議案 1

羽合都市計画道路の変更について

3・6・1号倉吉羽合線（一般国道179号）

議案の概要

①堤防沿いの用水路管理のため、既存農道を残す必要があることが判明し、道路の位置を変更

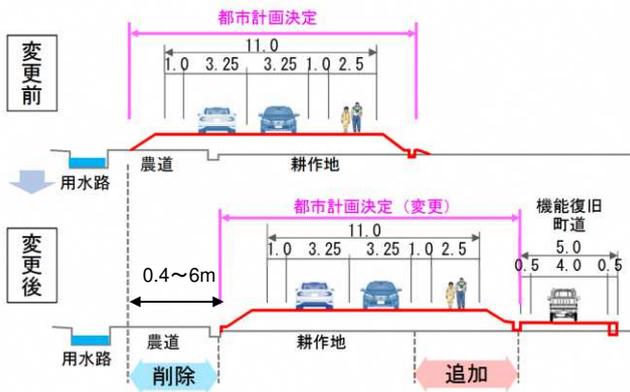
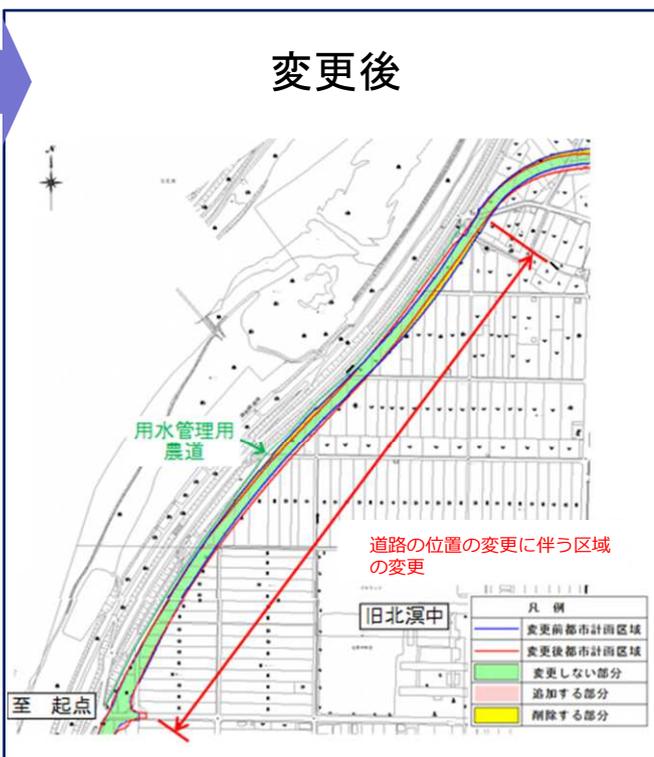
堤防沿いの詳細な現地調査の結果、用水路の管理のために既存農道を残す必要があり、道路を東側に移動する。

②耐震性、経済性を考慮した構造に変更

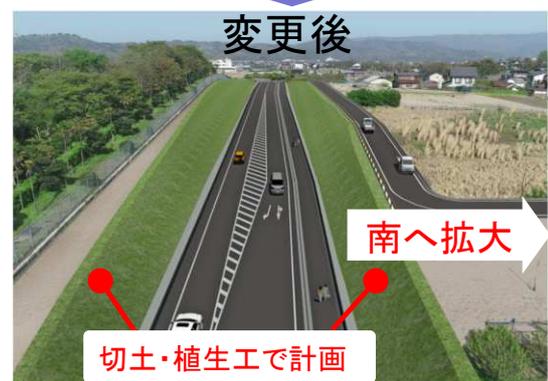
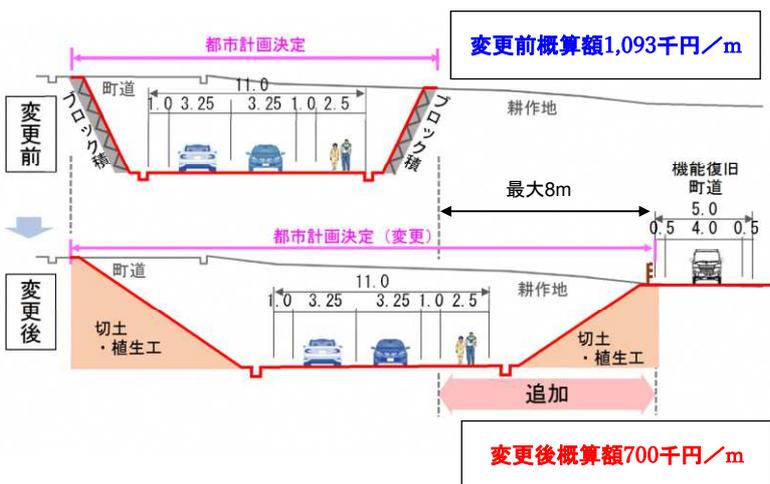
詳細設計において、重要な道路(国道)の設計基準に基づき検討したところ、耐震性能を満たす工法のうち、最も経済的な切土・植生工に変更することとし、道路の区域を南側に広げる。
